Handlingsplan for: 6.1 Vandløbsreferencen

Bemærkninger til indstilling fra review-rapport

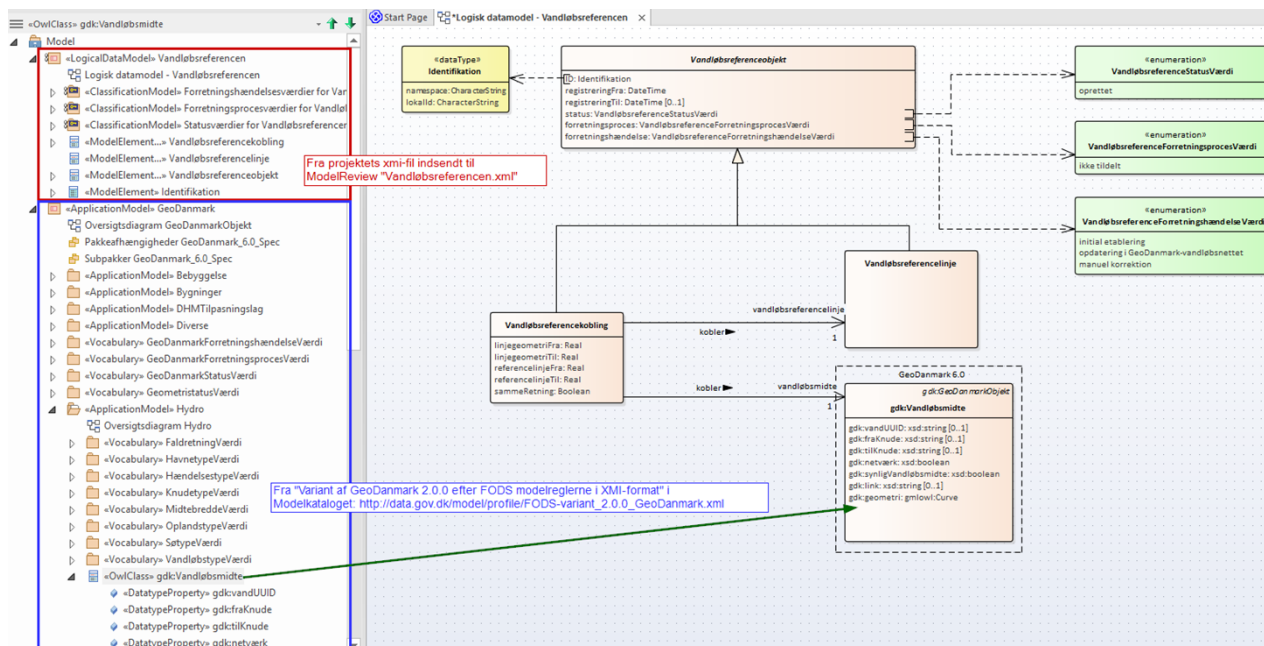
3. Det anbefales, at der generes en xmi-version af Vandløbsreferencen der indeholder elementet 'Vandløbsmidte' (jf. gennemgang af regel 5)

Projektet er delvis enig i anbefalingen. Elementet "Vandløbsmidte" er ikke en del af projektet, men der er en henvisning til dette (kerne)element fra GeoDanmark. Såfremt "Vandløbsmidte" ønskes visualiseret i samme diagram som Vandløbsreferencen kan GeoDanmarks xmi fra Modelkataloget importeres til modellen. Dette er vist i følgende diagram:
